PROVINCIA DI TREVISO
PARERE COMITATO TECNICO PROVINCIALE VIA
(L.R. 18/2/2016 n. 4 - D.Lgs. 3/4/2006 n. 152)

SEDUTA DEL 19 gennaio 2022

Oggetto: Rinnovo dell'autorizzazione per l'impianto di recupero dei rifiuti non pericolosi in località Gabbiano
Proponente: **INERTI DEL PIAVE S.r.l.**
Comune di localizzazione: Santa Lucia di Piave (TV)
Procedura di Screening VIA ai sensi dell'art. 13 della L.R. 4/2016 per il rinnovo dell'autorizzazione

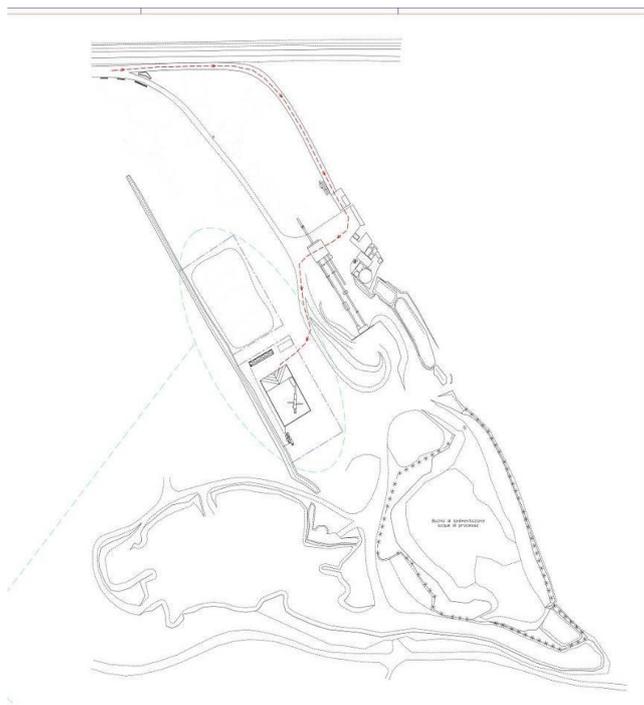
La Ditta con la documentazione integrativa ha dato evidenza delle modalità operative attuate nella gestione delle aree, in particolare una volta raggiunta la capienza massima della platea in calcestruzzo, la lavorazione ed il conferimento dei rifiuti sulla stessa vengono fermati per poter consentire l'esecuzione dei test di cessione, terminati i test il materiale viene rimosso dalla platea per consentire il nuovo conferimento e la ripresa dell'attività di trattamento.

Considerazioni: si rimanda agli uffici competenti la valutazione e l'eventuale rideterminazione dei quantitativi autorizzati.
